## SERVICE INFO – INA 0057

# Зміна конструкції обвідного ролика 532 0433 10

Артикульний номер: 532 0433 10

Зображення 1: Обвідний ролик 532 0433 10, попередня версія (A) і нова версія (B)

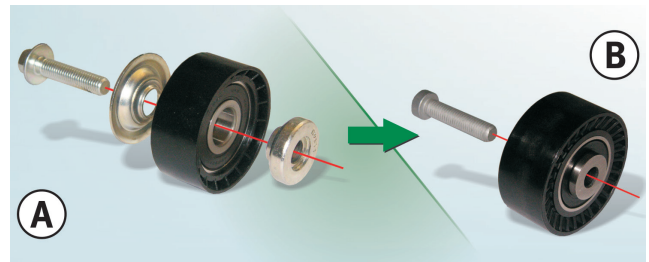
В рамках постійного вдосконалення нашої продукції було змінено конструкцію обвідного ролика 532 0433 10.

У новій версії захисна шайба і дистанційна вставка більше не поставляються окремо (зображення 1, A), як це було у попередній версії. У новій версії ці компоненти інтегровані у ролик (зображення 1, B) і тепер вони є частиною обвідного ролика.

Впродовж перехідного періоду можуть поставлятися дві версії роликів. Обидві версії відповідають технічним вимогам і можуть застосовуватися без обмежень.

Дозволяється кріпити обвідні ролики A і B (див. зображення) тільки за допомогою гвинта, що входить у комплект постачання.

Ролик A: M10x45, шестигранний гвинт з пресшайбою

Ролик B: M10x45, гвинт Torx
